**Vysvětlení a změna zadávací dokumentace č. 6
dle ust. § 98 odst. 3 zákona o zadávání veřejných zakázek, ve znění
pozdějších předpisů (dále jen „ZZVZ“)**

Podlimitní veřejná zakázka na stavební práce zadávaná v otevřeném s názvem „**Mateřská škola Praha Duběč**“ zahájená dne 31. 3. 2025 odesláním oznámení o zahájení zadávacího řízení k uveřejnění způsobem podle § 212 ZZVZ.

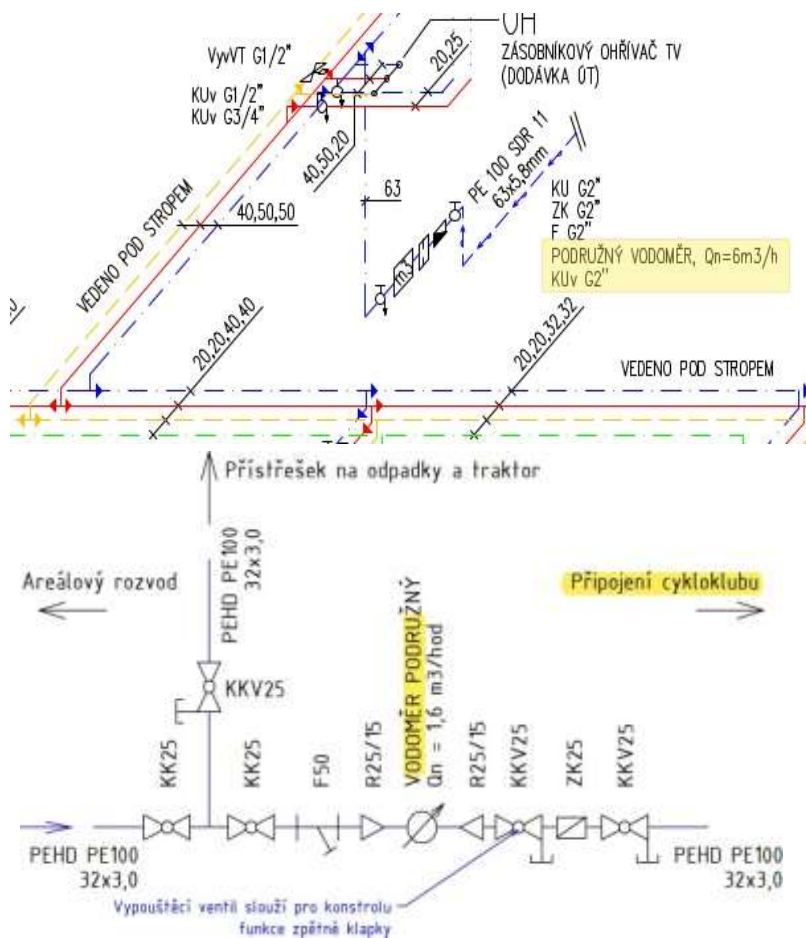
V soupisu prací SO 101 D.1.1. ASŘ MŠ je uvedena položka 478 pro D+M sprchového žlabu. Současně je v soupisu prací SO 101 D.1.4c-ZTI uvedena položka 28 pro dodávku a montáž 4 kusů hygienických žlabů (do popisu této položky byly doplněny stejné rozměry jako mají sprchové žlabu). Nejedná se o duplicitu?

478	OS/116	Sprchový žlab, DN50mm, nerez ocel, příruba, aretace, design.rošt, napojení, kotvení, doplňky, detaily, D+M 0,9*4	m	3,60 3,60
-----	--------	---	---	--------------

28	HŽ001	Hygienický žlab, nerez, zápachová uzávěrka, sítko, rošt, rozměry dl.900mm š. 60mm	kus	4,00
----	-------	--	-----	------

Položka č. 28 v SO 101 D.1.4c-ZTI odstraněna. Do položky č. 478 v ASŘ doplněna délka a šířka žlabu.

39 | VOD02

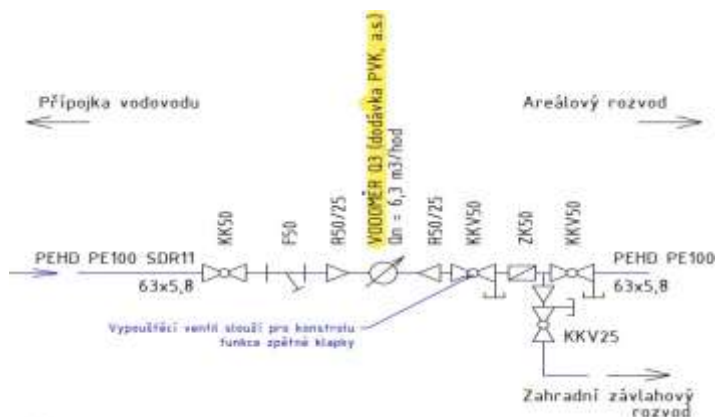
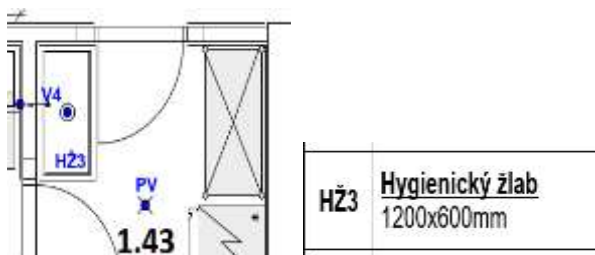
V soupisu prací IO 300 Připojka vodovodu je položka 39 Vodoměr domovní. Jedná se o fakturační vodoměr, který dodává a montuje správce vodovodu (PVK a.s.) na základě uzavřené smlouvy s vlastníkem/uživatelé objektu. Žádáme o vyjmutí této položky ze soupisu prací.

Vodoměr domovní - dodává a montuje správce vodovodu

Smazáno

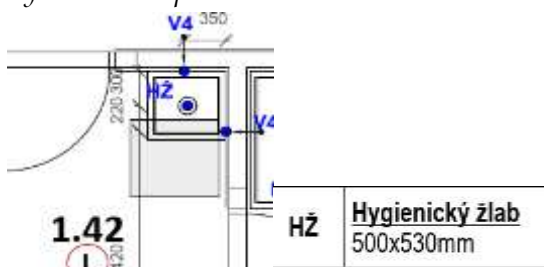
V PD GASTROTECHNOLOGIE je v příloze **002 Soupis položek** v m. č. 1.42 (hrubá příprava zeleniny) uvedena podlahová vpust – nerezový žlab o rozměrech 300 x 300 mm. Podle výkresu č. 104 INSTALACE ZTI v PD GASTROTECHNOLOGIE má být v m.č. 1.42 (hrubá příprava zeleniny) umístěn hygienický žlab HŽ o rozměrech 500 x 530 mm. Žádáme vysvětlení rozporu ve velikosti žlabu a sdělení, jaký rozměr žlabu platí.

Opraveno na 500x530mm
